Nota Técnica n.º 143/2011/GEREG/SRE-ANA  
Documento: 00000.030021/2011

**Assunto: Declaração de Reserva de Disponibilidade Hídrica para o aproveitamento hidrelétrico São Roque, no rio Canoas**

**Ref.: Processo n.º 02501.000883/2010-12**

**FIGURA 4. CURVAS DE PERMANÊNCIA DE TEMPO DE ENCHIMENTO, PARA GARANTIAS DE 10%, 30% E 50%**

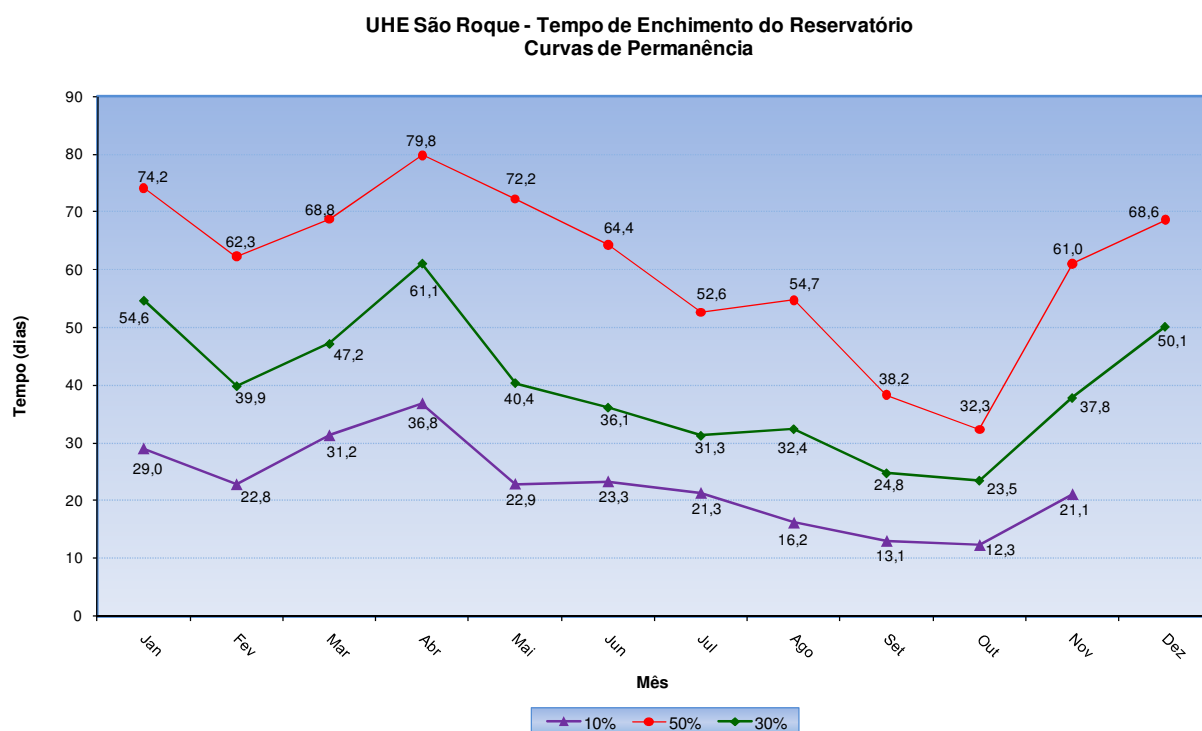
58. O estudo conclui que “o tempo médio de enchimento do reservatório da UHE São Roque está na faixa de aproximadamente 23 dias para a permanência de vazão de 10 %, sendo

outubro o mês mais favorável para o enchimento”. No entanto, esta conclusão é bastante otimista, assim como as garantias que o projetista propôs para mostrar o tempo de enchimento de forma gráfica, uma vez que não considera a possibilidade de ocorrência de um ano seco quando do início do enchimento.

64. Aparentemente o estudo apresentado pelo projetista considerou que a vazão afluyente durante o enchimento é sempre a mesma do mês de início do enchimento, o que leva a uma inconsistência quando o tempo de enchimento passa de um mês.

65. No entanto, embora o estudo de enchimento possa ser considerado metodologicamente incorreto, entende-se que, do ponto de vista de recursos hídricos, não há maiores conseqüências no fato do tempo de enchimento poder vir a ser tão longo (mais de meio ano). A única ressalva diz respeito ao próprio uso para geração de energia, uma vez que, em consulta ao cronograma de implantação apresentado no EVI, observa-se que o empreendedor pretende iniciar a geração comercial da 1ª turbina dois meses após o início do enchimento, e a terceira e última turbina seis meses após o início. Desta forma, recomenda-se enviar esta NT à ANEEL, como alerta de que há certa probabilidade de que estes prazos não possam ser cumpridos, a depender do ano hidrológico em que o enchimento ocorrer.

**FIGURA 5 – CONCENTRAÇÕES DE FÓSFORO DA REDE DA UHE CAMPOS NOVOS**

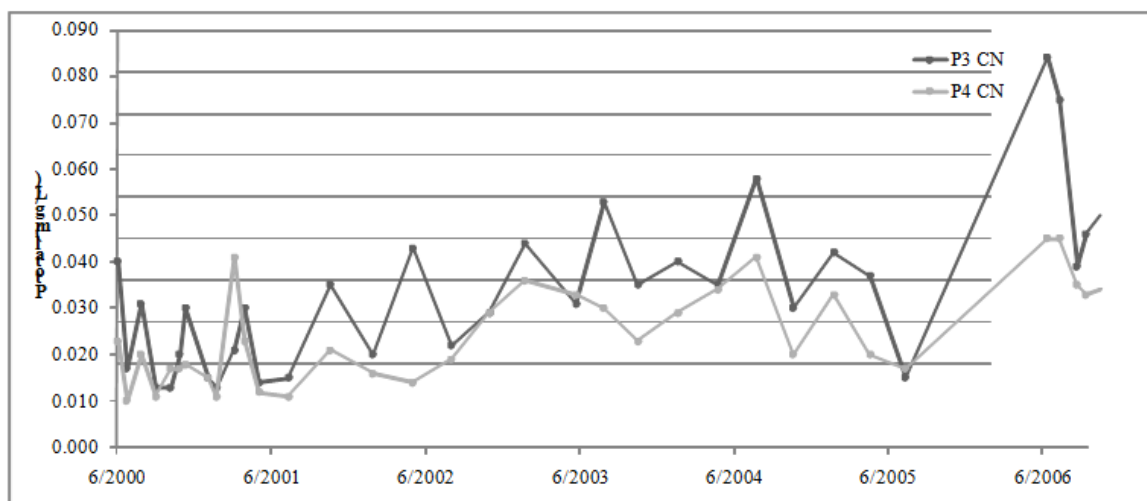
104. Sendo assim, em reunião com a projetista no dia 03 de novembro de 2011, questionou-se esse valor. A justificativa apresentada para tal concentração foi o método utilizado - FLUX, que faz relações estatísticas entre concentração e vazão, e ao maior número de dados concentrados nos primeiros anos, conferindo maior peso às baixas concentrações do histórico de dados.

**FIGURA 8 – RESULTADOS DO ESTUDO DE REMANSO PARA O RESERVATÓRIO DA UHE SÃO ROQUE SOBRE O RIO CANOAS**

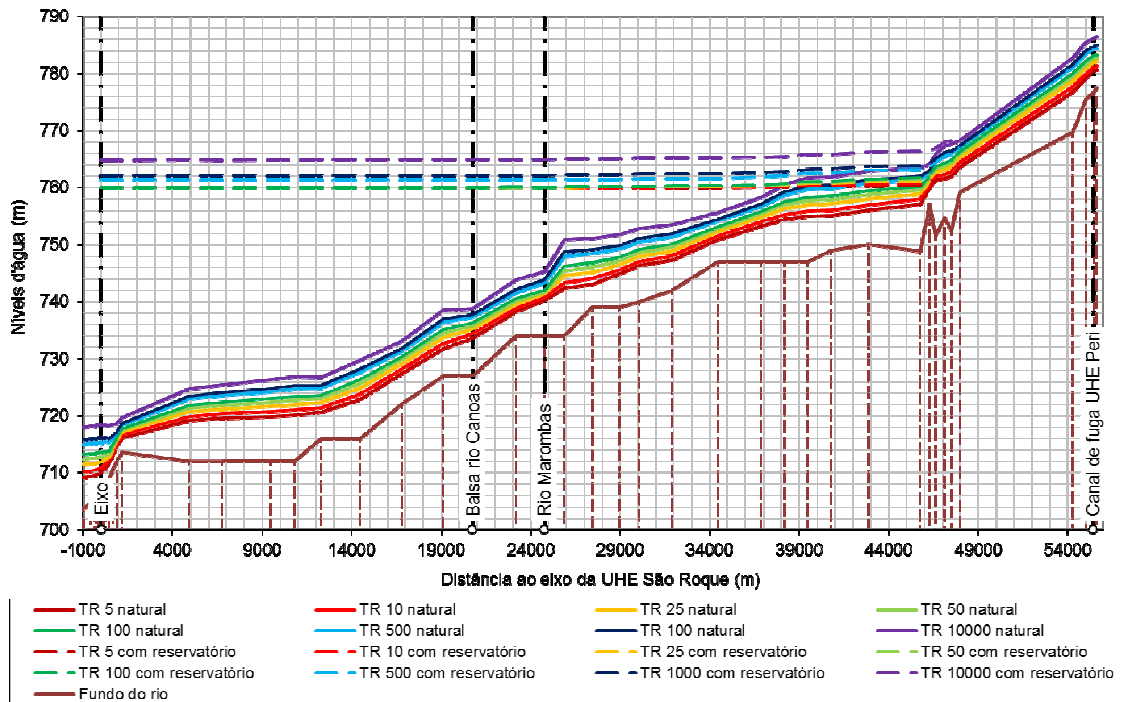
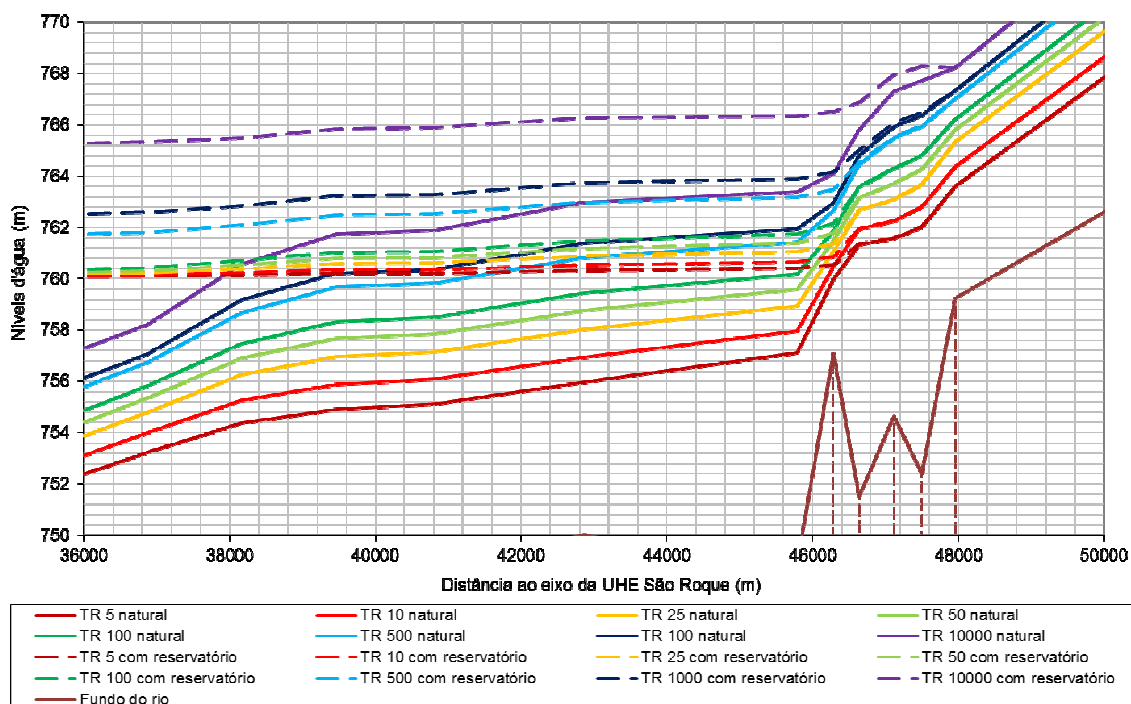
146. Como se pode observar, para qualquer vazão, o reservatório sobre o rio Canoas estará limitado por uma corredeira localizada a cerca de 48 km a montante do eixo do barramento, logo a jusante do canal de fuga da UHE Peri. Isso significa que a UHE Peri não será impactada pela formação do reservatório.

147. A cerca de 20 km a montante do local do eixo, existe atualmente uma travessia de balsa pelo rio Canoas que será fortemente impactada, tanto pela elevação da linha d'água como pelo forte deplecionamento do reservatório.

**FIGURA 10 – RESULTADOS DO ESTUDO DE REMANSO PARA O RESERVATÓRIO DA UHE SÃO ROQUE SOBRE O RIO MAROMBAS**

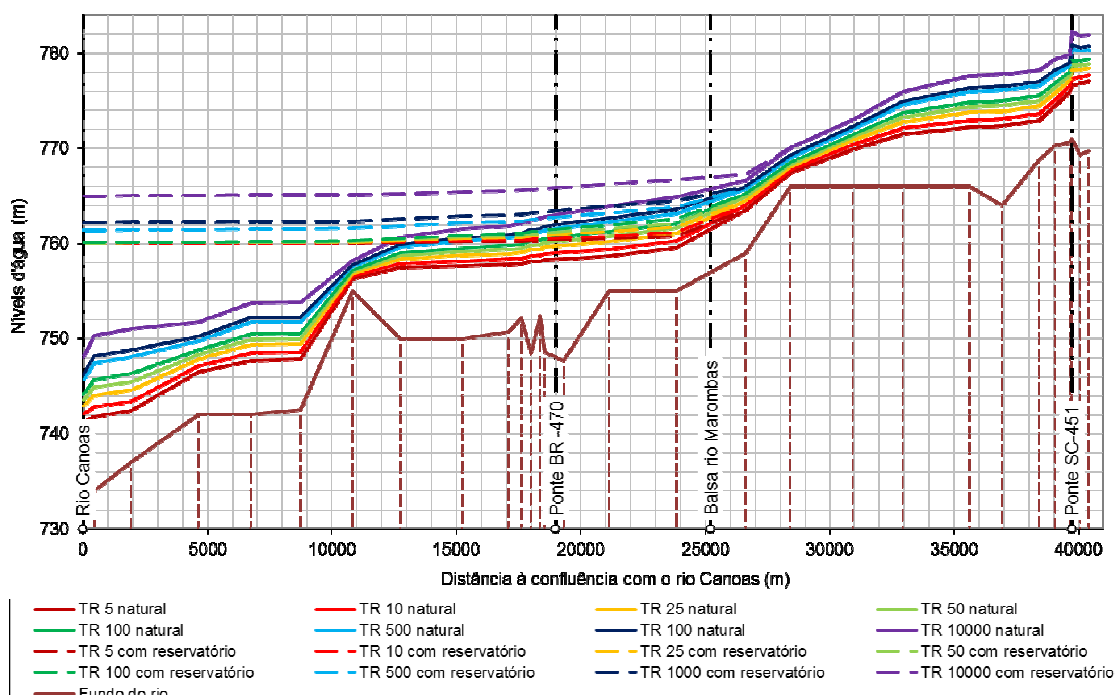
149. Como se pode observar, a ponte da BR-470 localiza-se na região final de influência do remanso. Segundo informações do EDH, a estrutura desta ponte tem o seu pavimento na cota 763,5 m, com o seu tabuleiro na cota 762,0 m. Para uma cheia com TR 100 anos, o nível d'água no local atingirá a cota de 761,35 m, garantindo então uma folga de 0,65 m para a ponte. Com esses níveis, considera-se que a sua estrutura não será afetada pelos níveis d'água para vazões com TRs inferiores a 100 anos. No entanto, com a elevação do NA sobre o vertedouro para cheias maiores, o reservatório promoverá maiores elevações dos níveis d'água no local, fato que deve ser observado pelo empreendedor.

**FIGURA 11 – COMPARAÇÃO ENTRE AS CURVAS-CHAVES DA SEÇÃO SM-18 APRESENTADAS NOS ESTUDOS DE VIABILIDADE DA UHE GARIBALDI E NO EDH DA UHE SÃO ROQUE**

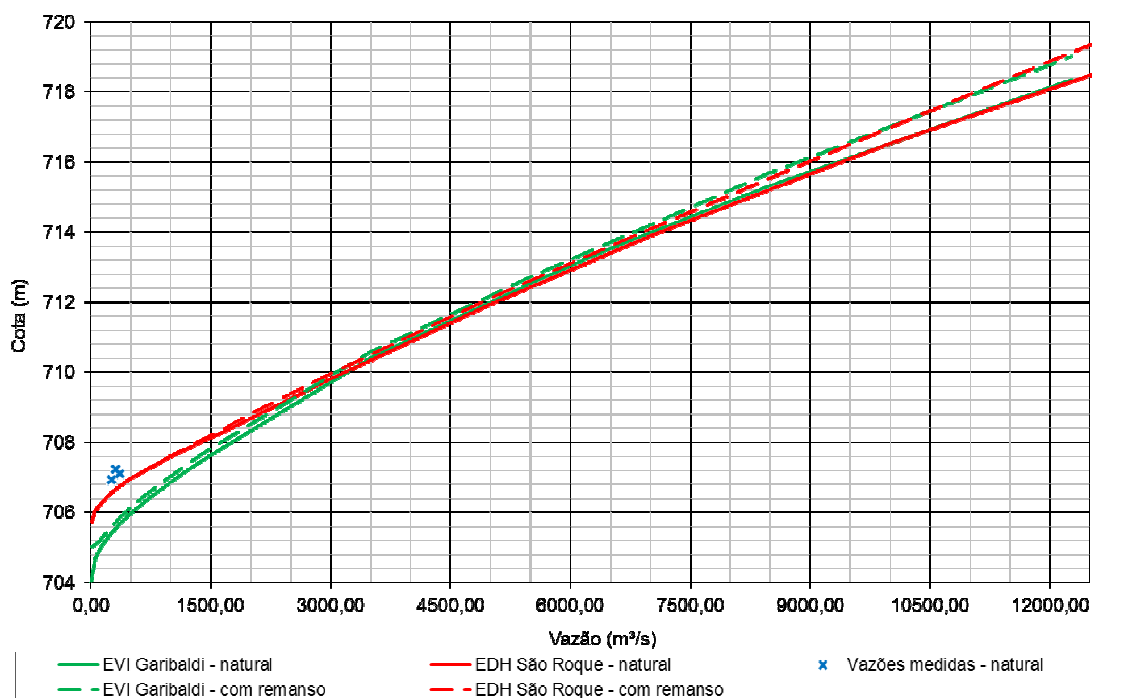
157. Como comentado acima, foi encontrada uma inconsistência na curva-chave estabelecida para o local do barramento, bem como para a curva-chave do canal de fuga da UHE São Roque. Segundo informado no EDH, não foram levantadas curvas-chaves para estes locais, tendo sido utilizadas as curvas estabelecidas nos estudos de remanso da UHE Garibaldi, apresentados nos seus Estudos de Viabilidade. Consultando estes estudos, percebeu-se uma diferença significativa entre as curvas-chaves, como demonstra a Figura 11, que apresenta as curvas-chaves para a seção SM-18. Esta seção foi considerada no EVI da UHE Garibaldi como a provável seção do canal de fuga da UHE São Roque. No EDH da UHE São Roque, a atual seção do canal de fuga (seção SM-17B) encontra-se muito próxima e imediatamente a jusante. No mesmo gráfico, também são apresentados os resultados das medições de cota-vazão para a seção SM-18, lidos da Tabela 11.

158. Percebe-se, inicialmente, que os pontos cota-vazão medidos em campo não coincidem com nenhuma das curvas-chaves estabelecidas nos estudos, para as condições naturais, encontrando-se acima das mesmas. Além disso, justamente na faixa das vazões médias, há uma diferença significativa entre as curvas-chaves, sendo que aquela considerada no EDH da UHE São Roque encontra-se a mais de 1 m acima daquela do EVI da UHE Garibaldi. Como a ANA não tem conhecimento de revisões dos estudos de remanso da UHE Garibaldi, não se sabe qual a curva-chave atualmente aceita. Recomenda-se que esta NT seja encaminhada à ANEEL dando ciência dessa observação.
